*Ministero dell' Ambiente
e della Sicurezza Energetica*

Commissione Tecnica PNRR - PNIEC

Parere n. 299 del 8.4.2024

Progetto	Progetto di un impianto fotovoltaico, denominato "Impianto Lecce 1", della potenza di 48,73 MW e delle relative opere di connessione alla Rete di Trasmissione Nazionale, da realizzarsi nel Comune di Lecce (LE), in località Masseria Trapanà e nel Comune di Surbo (LE) ID_VIP: 7989
Proponente	Lecce S.r.l.

Figura. Inquadramento del progetto in esame rispetto ad altre istanze attualmente sottoposte a VIA ministeriale (fonte: elaborazione della Commissione).

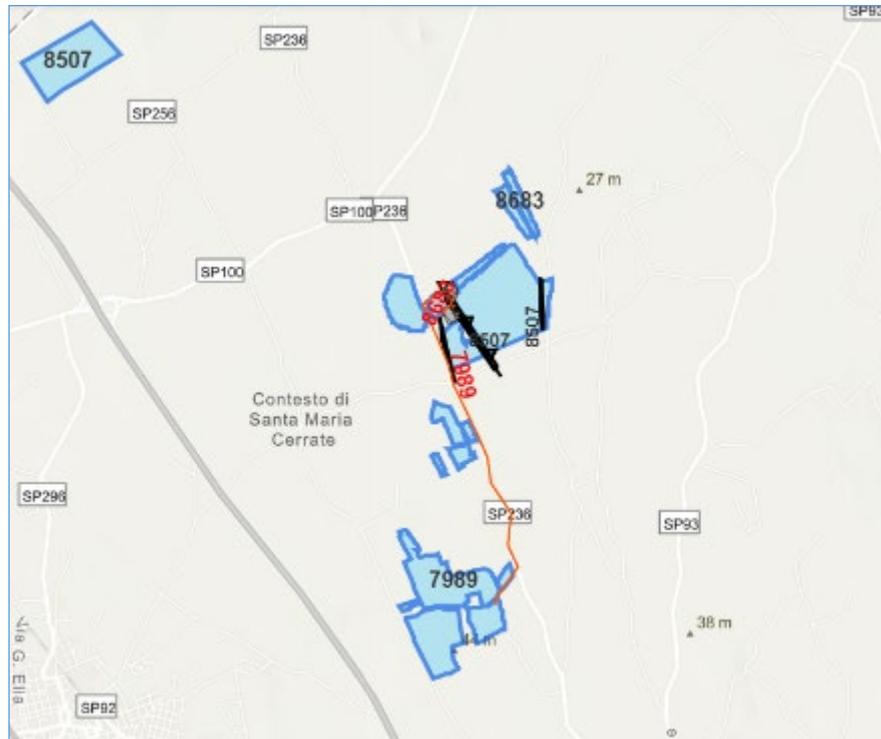
alla SE TERNA, la presenza di progetti di altri impianti energetici sottoposti a VIA ministeriale (ID 8683 ed ID 8507).

Pertanto, la Commissione, valutata la documentazione presentata, all'esito delle verifiche eseguite nell'ambito del procedimento in esame, tenendo conto della natura dell'opera e dei suoi potenziali impatti, ritiene che le misure previste per evitare, prevenire e ridurre gli impatti ambientali cumulativi e le interferenze
